工程量清单编制说明

工程名称：碑林区幼儿园暖气管道维修及幼儿活动场地维修工程

碑林区幼儿园室外暖通管网工程、屋面防腐木更换工程图纸问题

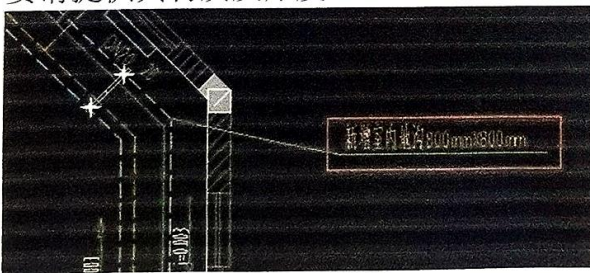
2. 请明确下图红框处的管子和截止阀的规格。

回复: 二层的DN25,三层的DN32.

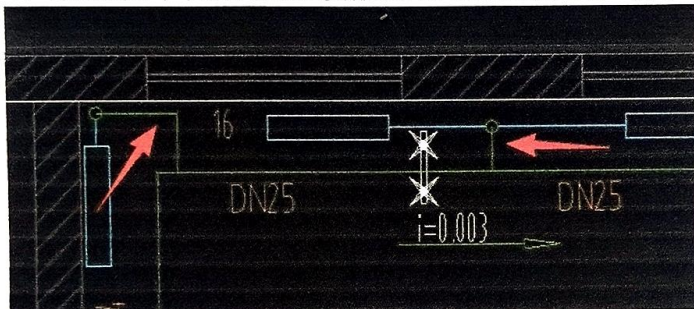
3. 请给出800*800室内地沟的做法, 是否需要破除和恢复地面? 如需要请提供其材质及厚度。

回复: 1、破除原地面4MM塑胶地面及40厚混凝土找平层。

2、回填土层开挖800*800管沟

3、素土夯实铺100mm厚C15 素混凝土垫层, 垫层找平, 平整度 $\pm 5\text{mm}$ 。

4、垫层上 MU10 红砖、M5 水泥砂浆砌筑双侧沟壁，壁厚 240mm，内净空保持 800×800；

5、沟内壁、底水泥砂浆抹灰 20mm 厚，刷 JS 防水涂料 1.5mm。

6、沟内做角钢固定支架：L50×5 角钢，支架间距：热水钢管 3m / 根，塑料主管 1.5m / 根；

7、供回水管分层排布：下层回水、上层供水，管间预留 **≥50mm 检修间隙 **，单管外侧留≥100mm 操作空间。

8、地沟底部找坡3%，坡向集水井 / 排水地漏，沟内设 DN50 泄水管；

9、盖板：预制 C25 钢筋（Φ10）砼盖板（500×800×80）全口封盖，预留检修口。

10、恢复地面40mm水泥砂浆找平层及4mm塑胶地面。

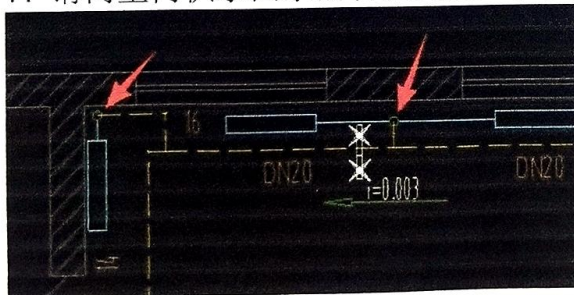
4. 请确认下图所指连接散热器的支管是否均为DN20的？

回复：是的。

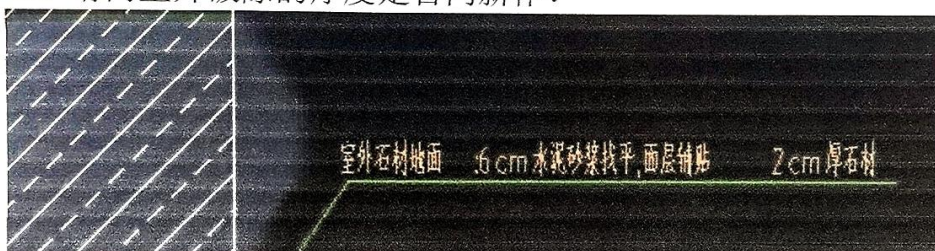
10. 请明确室内管道支架的具体做法。

追问：请提供具体做法页数

回复：具体做法参见《室内管道支吊架》05R417-1

回复：支架一般为施工方自行考虑，一个支架暂按0.5m长的L50*4角钢计入。

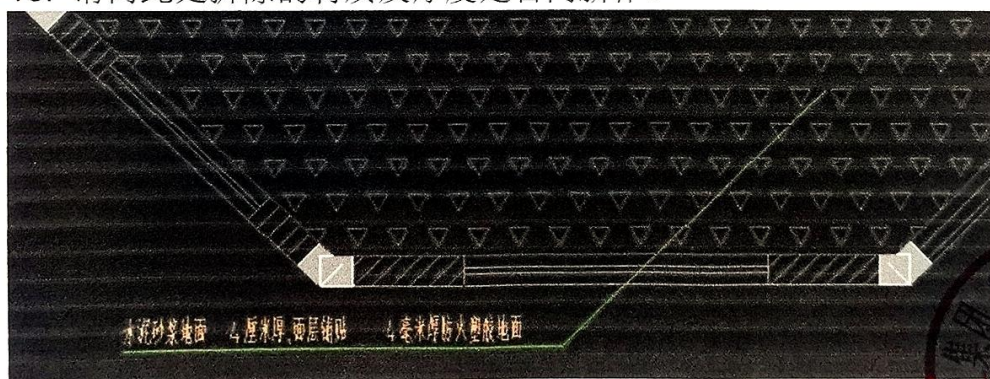
12. 请问室外破除的厚度是否同新作？

回复：是。

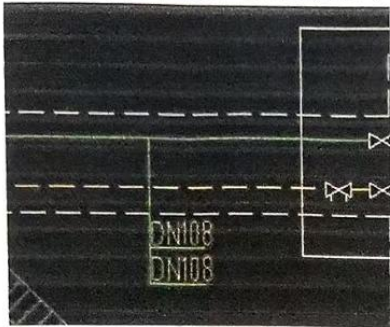
14. 请问人工草皮是否新作？如新作，请提供其具体参数。拆除是否同新作？

回复：是新做，25mm 高免填充环保人造草。

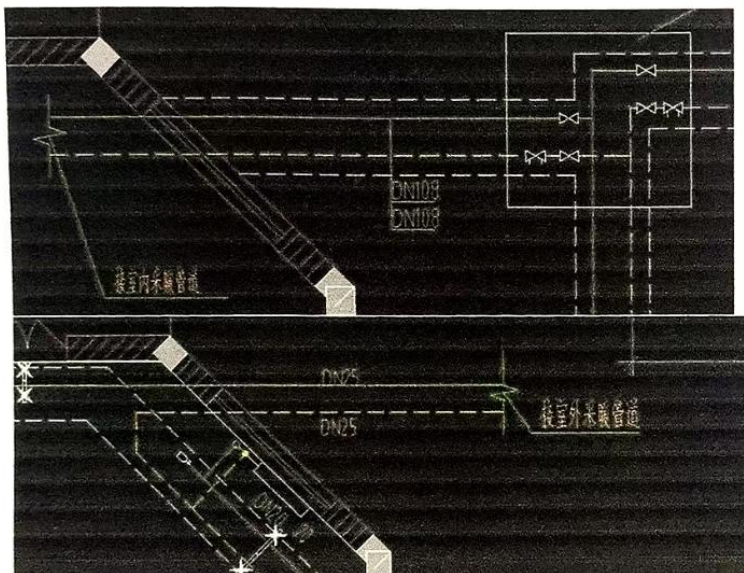
15. 请确认室外管道是否为DN100的聚氨酯保温管 $\phi 108$?

回复：是的。

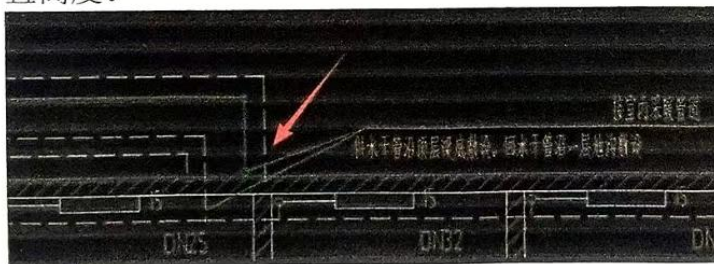
17. 请问下图位置如何考虑变径分流？并请提供此处供水管道的垂直高度。

追问：图中只标注了回水，请问室内是否做供水？

回复：地沟内变径，供水管道伸至顶层贴梁底进入室内。

回复：供水一层不做，只有立管通到楼上，暂计两层高的DN32。

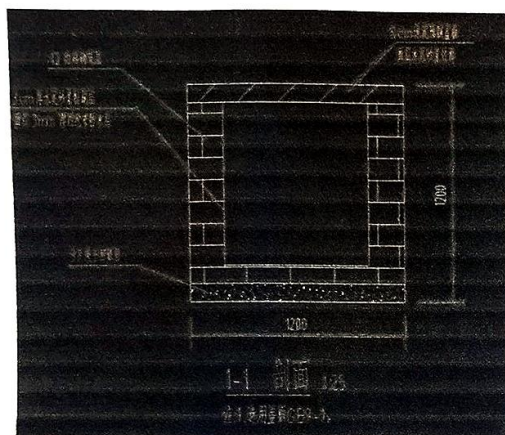
19. 请问室外采暖管是否为焊接钢管整管除锈+两遍防锈漆? 保温是聚氨酯保温还是离心玻璃棉保温? 还是成品预制聚氨酯保温管?

回复: 成品预制聚氨酯保温管,不用再除锈保温。

IV型(防潮地沟)

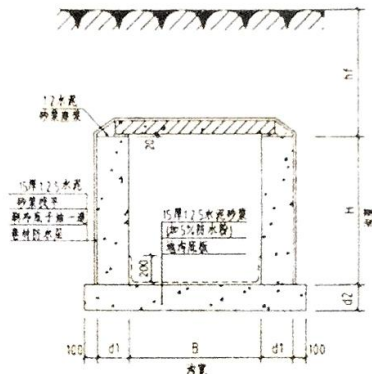
20. 请明确地沟做法是按说明中的节点图还是按照03R411-2图集的做法? 并请明确沟壁厚度。

回复: 按图纸中大样图, 厚度200mm.

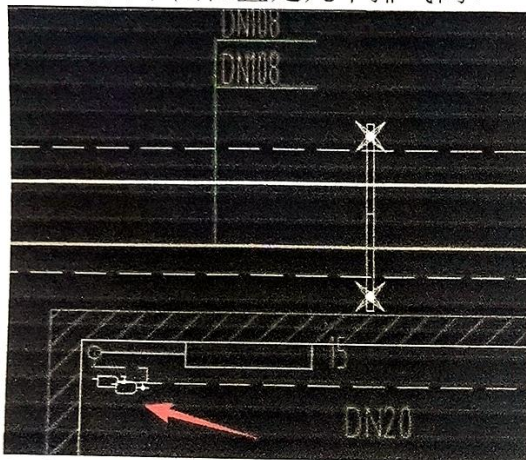
23. 请问下图位置是几个排气阀?

回复: 1个。

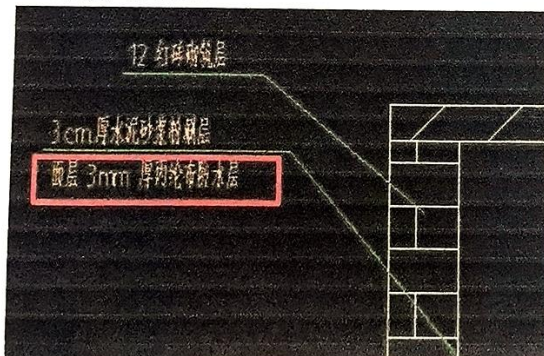
25. 请问丙纶布防水层是否为丙纶 (1.0mm) + 水泥胶结料 (2mm) = 总厚3mm?

回复: 是的

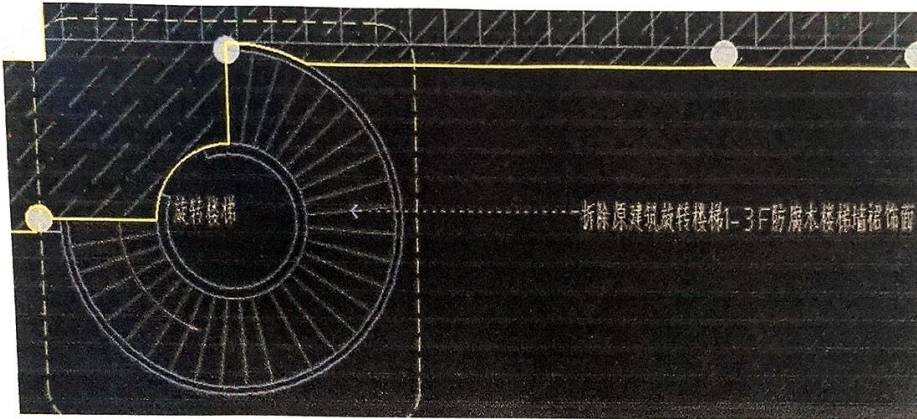
1. 请问拆除原旋转楼梯1-3层防腐木楼梯墙裙饰面的范围是否同节点所示新作的范围？

回复:是的

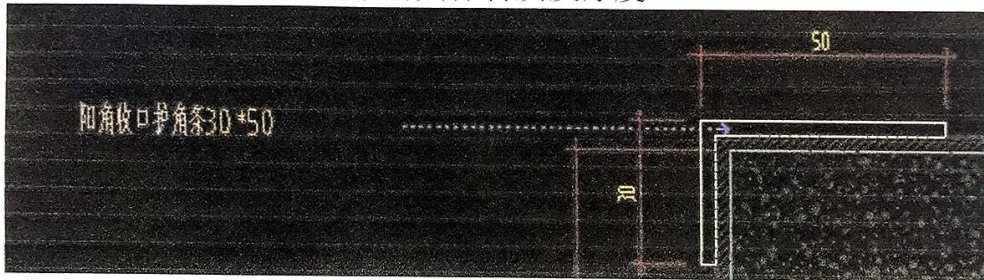
3. 请提供阳角收口护角条的具体材质及厚度。

回复: 成品包边防滑条PVC

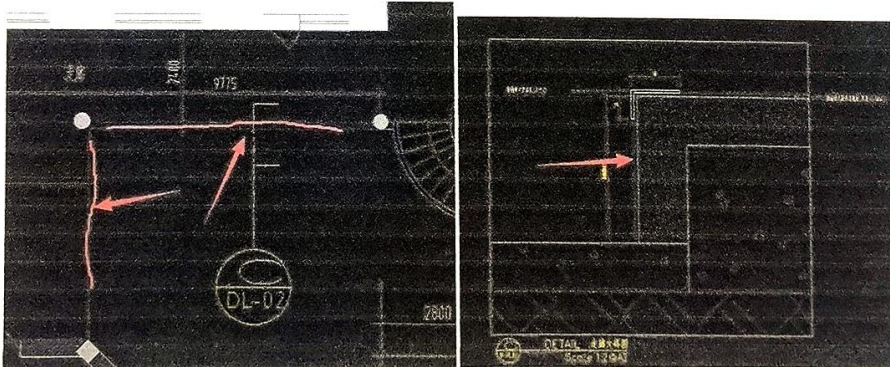
4. 请问一层下图红线位置是否有个台阶？节点显示台阶立面也有做地胶，如有，请提供其高度。

回复: 地台高度150mm厚

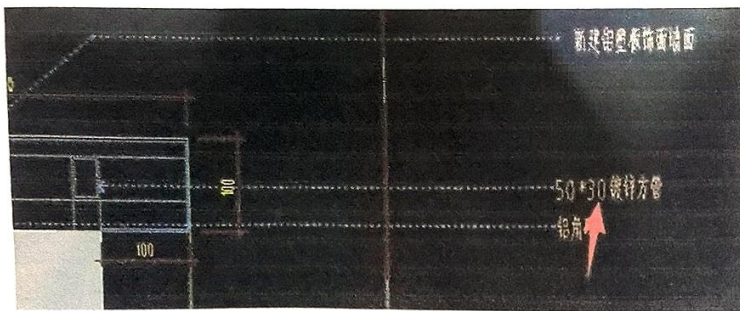
5. 请提供镀锌方管的厚度。

回复:50*30*3镀锌方管

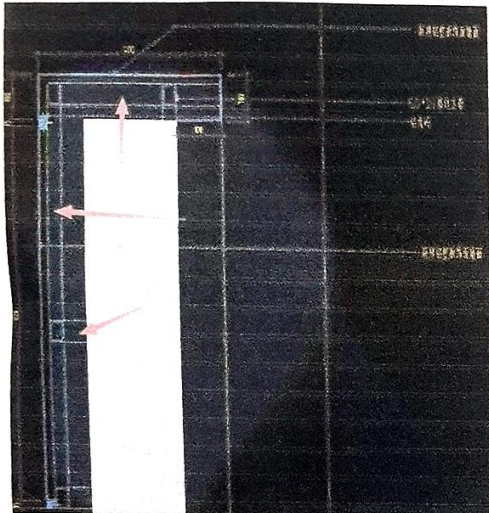
6. 请提供镀锌方管50*30的间距?

回复: 间距400, 根据现场情况酌情调整

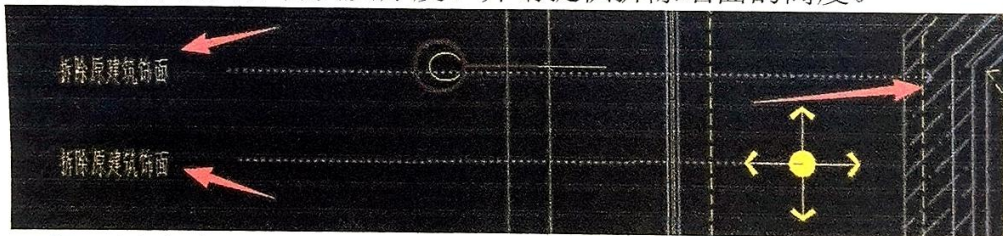
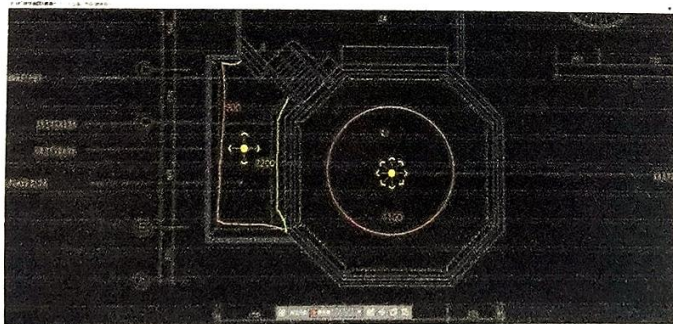
7. 请问二层拆除图中拆除原建筑饰面是拆的地面、墙面还是顶面?
请提供拆除的具体材质及厚度。并请提供拆除墙面的高度。

回复: 拆除墙面及地面, 高度按下图

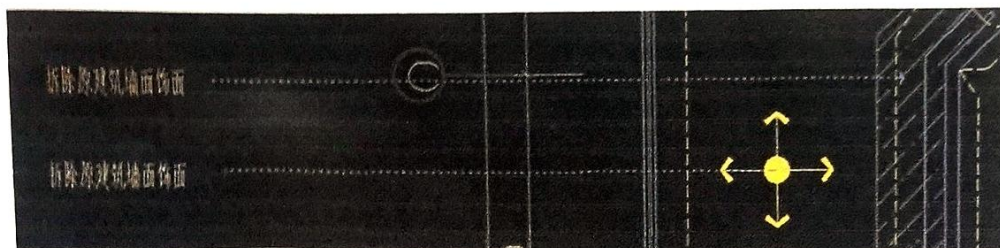
8. 请问这两条是否都是拆除墙面防腐木饰面?

回复：是的，

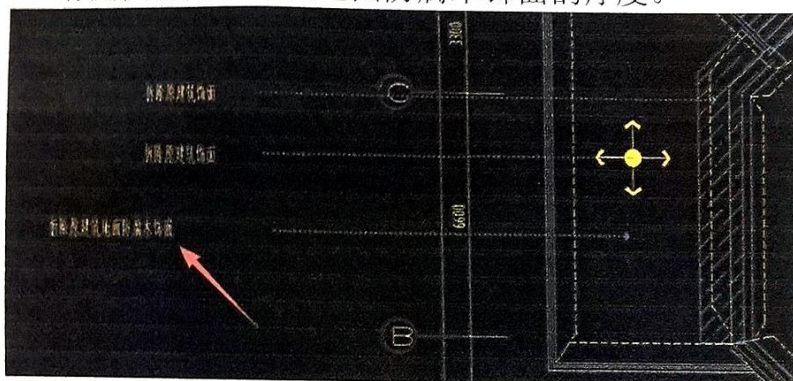
9. 请提供拆除原建筑地面防腐木饰面的厚度。

回复：拆除防腐木厚度21，带基层拆除厚度为50

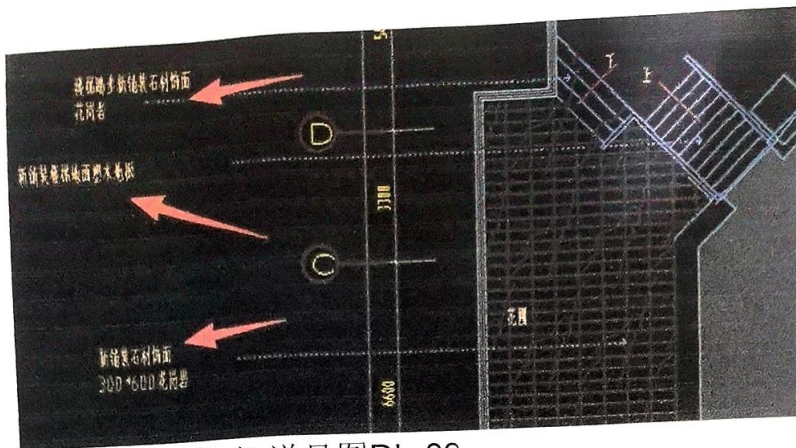
10. 请提供拆除原建筑楼梯饰面的具体材质及厚度，拆除原建筑栏杆扶手的材质及高度。

回复：需拆除的楼梯饰面为防腐木，拆除厚度为50；拆除栏杆为防腐木，拆除高度1100

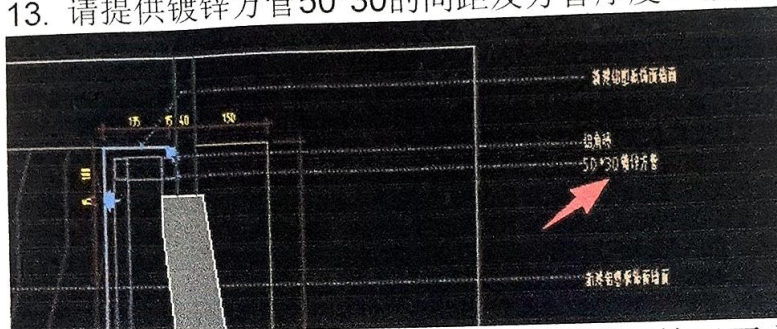
13. 请提供镀锌方管50*30的间距及方管厚度? 铝塑板的厚度?

回复: 50*30*3镀锌方管间距400, 根据现场情况而定, 铝塑板均厚3mm。

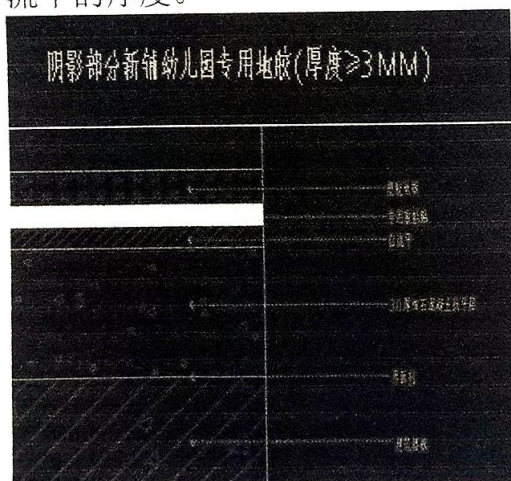
14. 请确认走廊地面是地胶还是塑胶地板? 并请提供塑胶地板和自流平的厚度。

回复: 不用节点图, 新作拆除都是3mm地胶

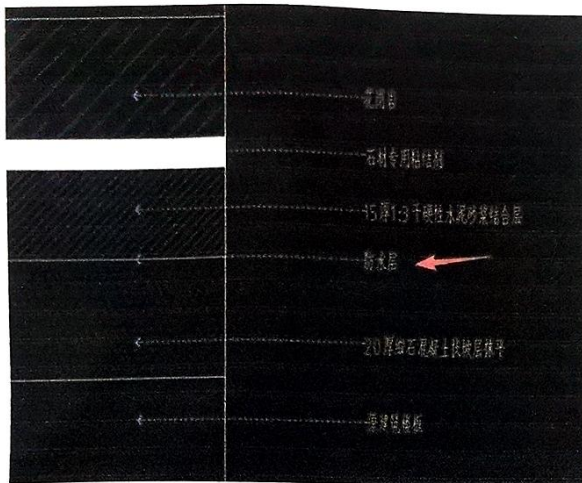
15. 请提供防水层的具体材质及厚度。

回复：SBS改性沥青防水卷材3+3mm厚
16. 请提供塑木地板和镀锌方管的厚度。
